小型トラックの原動機（エンジン制御ユニット）のリコールについて

平成 28年9月29日

リコール届出番号3899

改善箇所説明図

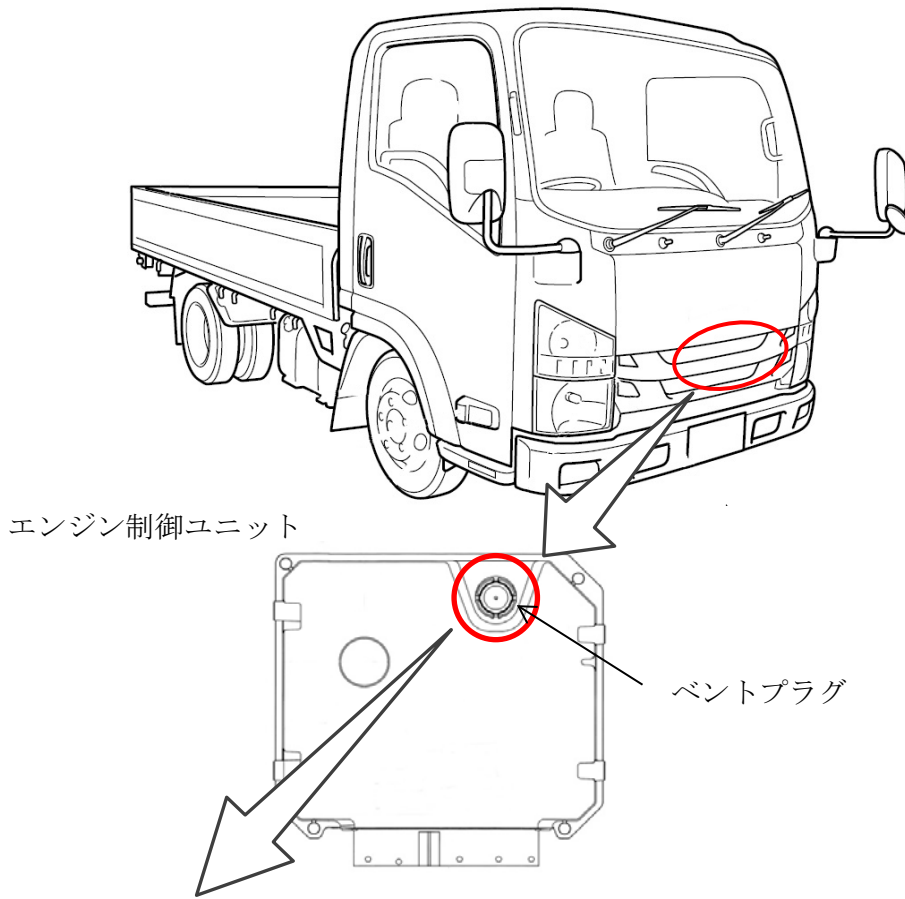
基準不適合発生箇所

小型トラックのエンジン制御ユニットにおいて、通気用ベントプラグ取付け部の塗装処理が不適切なため、被水により当該取付け部が腐食して防水性が低下し、ユニット内に水が浸入することがある。そのため、ユニット内に浸入した水により制御回路が短絡して警告灯点灯、出力不足等が発生し、最悪の場合、走行中エンストして走行不能となるおそれがある。

改善の内容:

全車両、エンジン制御ユニットを対策品に交換する。

識別： 助手席側ドア開口部のドアストライカー部に黒色シールを貼付する。
